美浜3号炉－熱時効－2 rev3

<p>タイトル</p>	<p>(1-2-14頁) ケーシングの熱時効に係る健全性評価の具体的内容について</p>																																																																								
<p>説明</p>	<p>1次冷却材ポンプのケーシングのフェライト量、使用温度、応力を表1に示す。熱時効による靱性低下への影響は、フェライト量が多いほど大きくなる。また、使用条件としては応力（荷重）が大きいほど厳しくなる。このため、1次冷却材管と発生応力及びフェライト量の比較を行い、1次冷却材ポンプの熱時効評価が1次冷却材管に包絡されることを確認している。</p> <p style="text-align: center;">表1 1次冷却材ポンプケーシング熱時効評価結果</p> <table border="1" data-bbox="421 931 1359 1182"> <thead> <tr> <th>部位</th> <th>Ss地震時応力 (MPa)</th> <th>フェライト量 (%)</th> <th>使用温度 (°C)</th> </tr> </thead> <tbody> <tr> <td>1次冷却材ポンプケーシング (吐出ノズル)</td> <td>約111</td> <td>約10.8</td> <td>288.6</td> </tr> <tr> <td>1次冷却材管 (ホットレグ直管)</td> <td>約193</td> <td>約16.1</td> <td>322.8</td> </tr> </tbody> </table> <p>応力の詳細評価について表2に示す。</p> <p style="text-align: center;">表2 1次冷却材ポンプケーシングの応力値の詳細</p> <table border="1" data-bbox="421 1330 1359 1518"> <thead> <tr> <th rowspan="2">評価部位</th> <th rowspan="2">内圧による応力</th> <th colspan="4">曲げ応力</th> <th colspan="4">軸力による応力</th> <th rowspan="2">合算値 (MPa)</th> </tr> <tr> <th>自重 (MPa)</th> <th>熱 (MPa)</th> <th>地震 (MPa)</th> <th>合計 (MPa)</th> <th>自重 (MPa)</th> <th>熱 (MPa)</th> <th>地震 (MPa)</th> <th>合計 (MPa)</th> </tr> </thead> <tbody> <t

図1.1 1次冷却材管熱時効評価対象部位

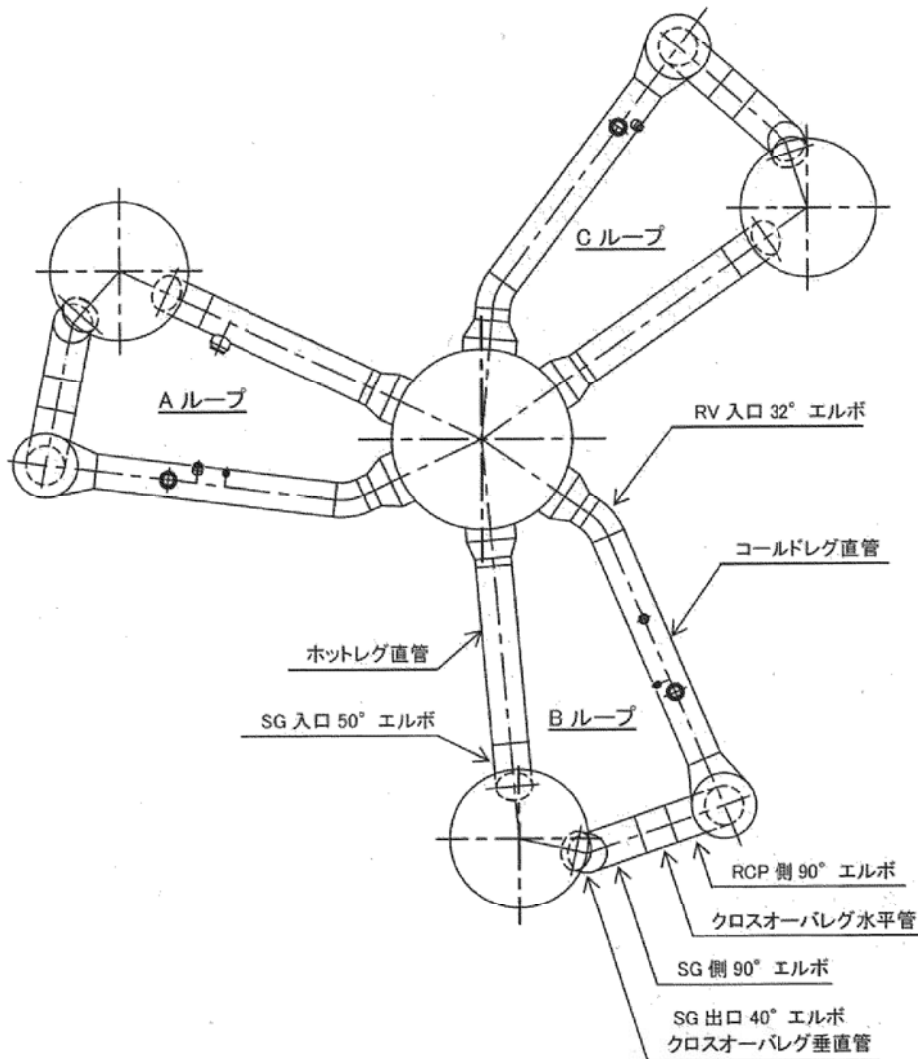
以下の図面に1次冷却材管の熱時効対象部位を示し、次ページ表に対象部位のフェライト量と応力（S s地震動による地震応力を含む）を比較した表を示し、応力が最大の部位またはフェライト量が最も多い部位を評価点とする。更にエルボで応力の高い部位も評価点とした。

応力最大：ホットレグ直管

フェライト量最多：クロスオーバーレグRCP側90° エルボ

その他対象：SG入口50° エルボ

図5.2 き裂安定性評価線図 (1/2)

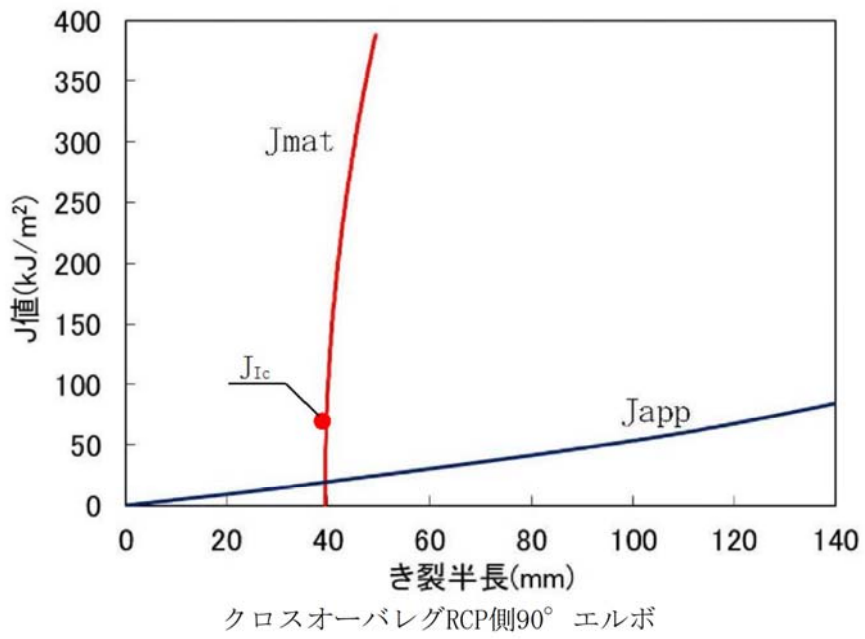
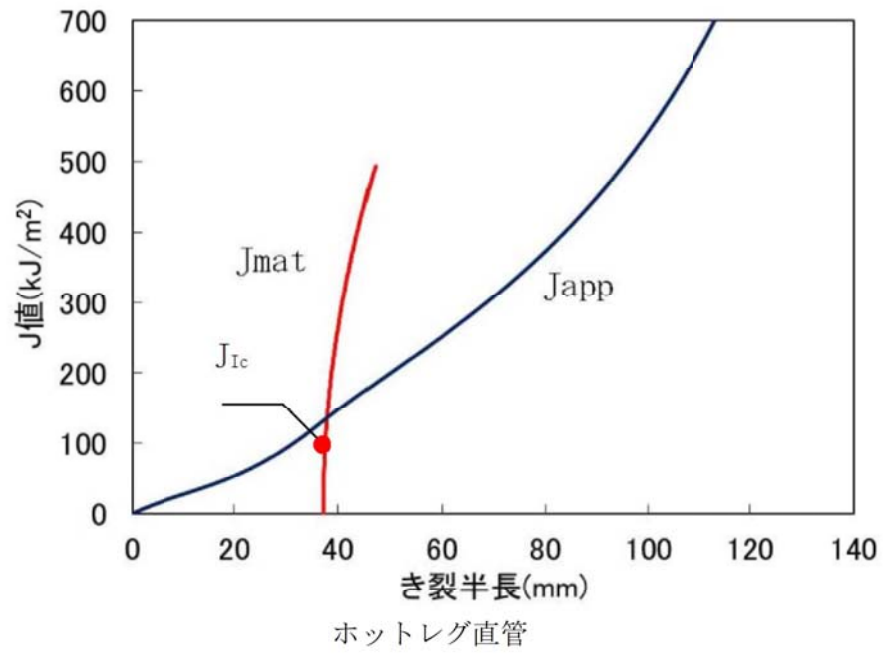
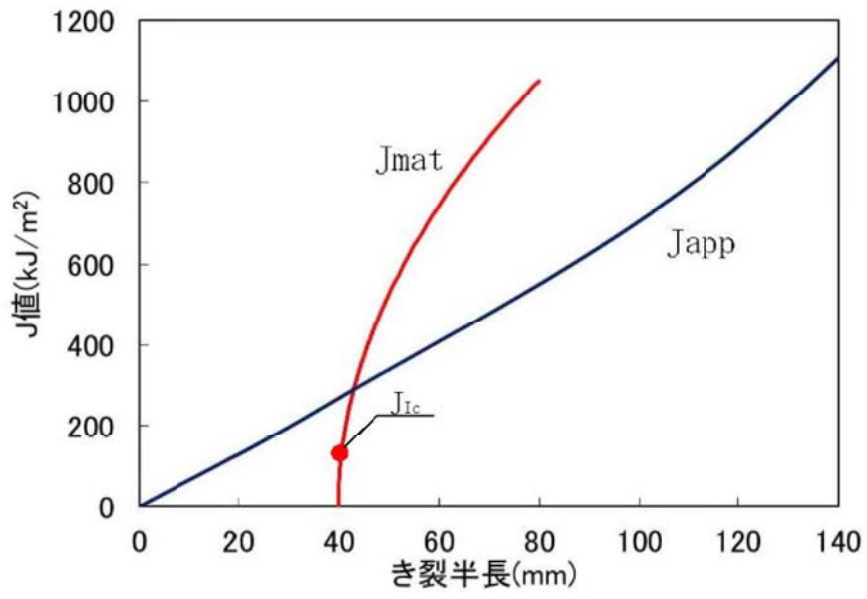
(2) 及び (3) で求めた $J_{app}$ と $J_{mat}$ の比較を行った結果を図5.2に示す。

その結果、運転開始後60年時点までの疲労き裂進展長さを考慮した評価用き裂を想定しても、 $J_{mat}$ が $J_{app}$ と交差し、 $J_{mat}$ が $J_{app}$ を上回ること、 $J_{mat}$ と $J_{app}$ の交点においては、 $J_{mat}$ の傾きが $J_{app}$ の傾きを上回ることから、配管は不安定破壊することはない、健全性評価上問題とならないと判断する。

廃液蒸発装置蒸発器胴板の溶接線とき裂想定部位との関係図

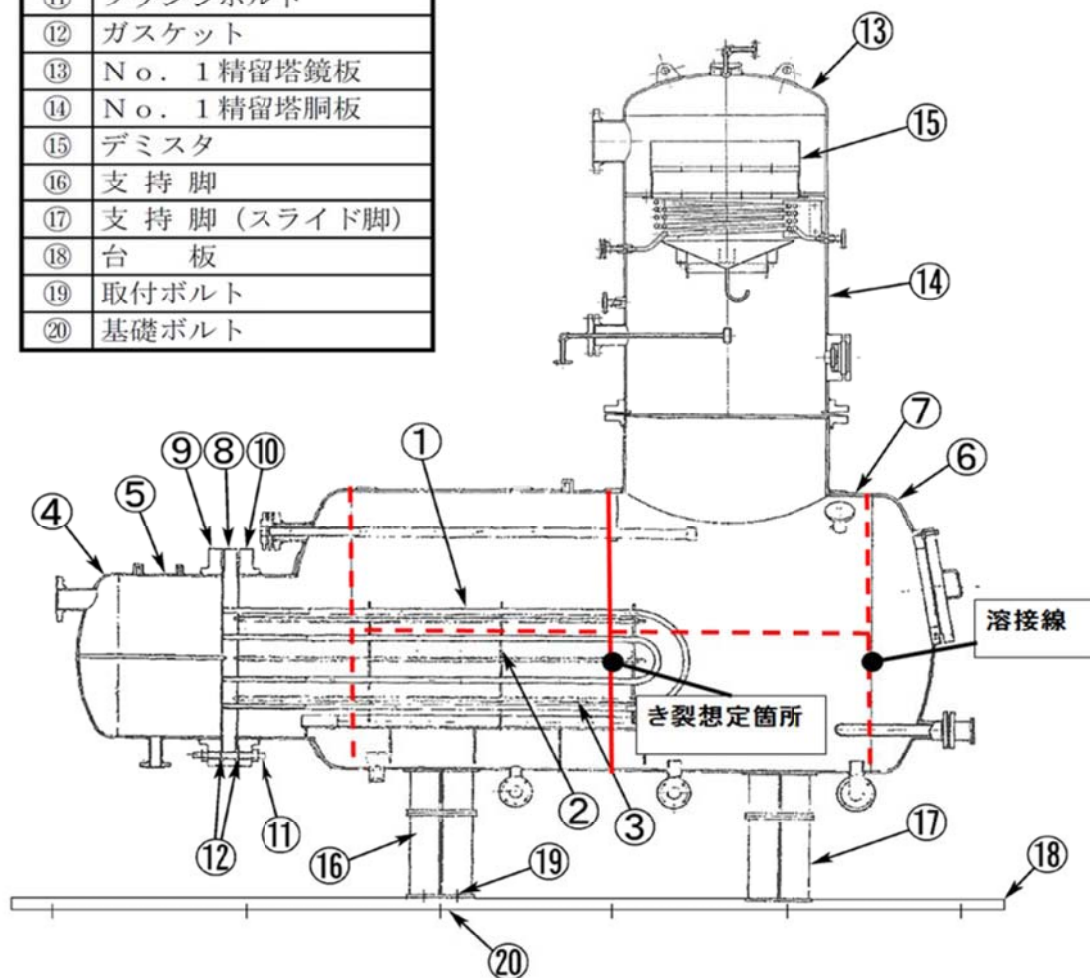
「正味応力概念」に基づき、半周の貫通き裂を考慮した場合のき裂安定限界応力を算出<sup>※</sup>し、(2)で算出した発生応力がこれを上回らないことを確認する。なお、添付2に示すとおり蒸発器胴板の溶接線と、き裂想定部位は異なることから、Z係数を乗じた弾塑性破壊力学評価は実施していない。また、添付3にNo. 2精留塔の構造図を示す。

美浜 3 号炉 廃液蒸発装置 No. 2 精留塔 構造図

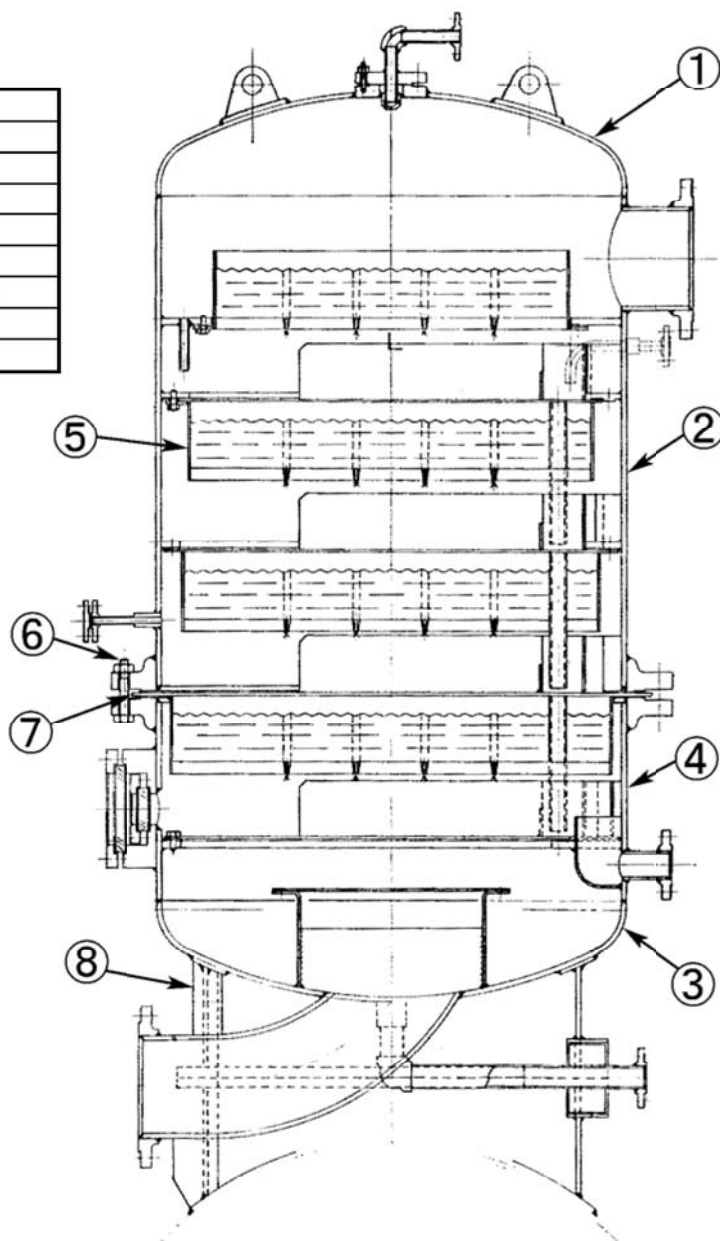
精留塔 No. 1 は蒸発器とフランジにて直接繋がっているのに対し、精留塔 No. 2 は蒸発器と直接繋がってはおらず、蒸発器の上に乗っかっている状態である。

実機においては、蒸発器は単体で配置されているのではなく、蒸発器/精留塔に種々の配管が接続されており（最大で精留塔出口の 8B 配管）、接続配管により精留塔は拘束されている。また、重量の観点においても、精留塔 No. 1、No. 2 の各重量が約 2ton であるのに対し、蒸発器の重量は約 9ton と支配的となっている。したがって精留塔は単独で水平方向に容易に動ける構造にはなっておらず、胴にねじりを生じるようなことはなく、ねじりは考慮する必要はない。

なお、本評価においては、蒸発器、精留塔 No. 1、及び精留塔 No. 2 の重量を合計し、き裂箇所に集中荷重がかかるよう評価を行っている。
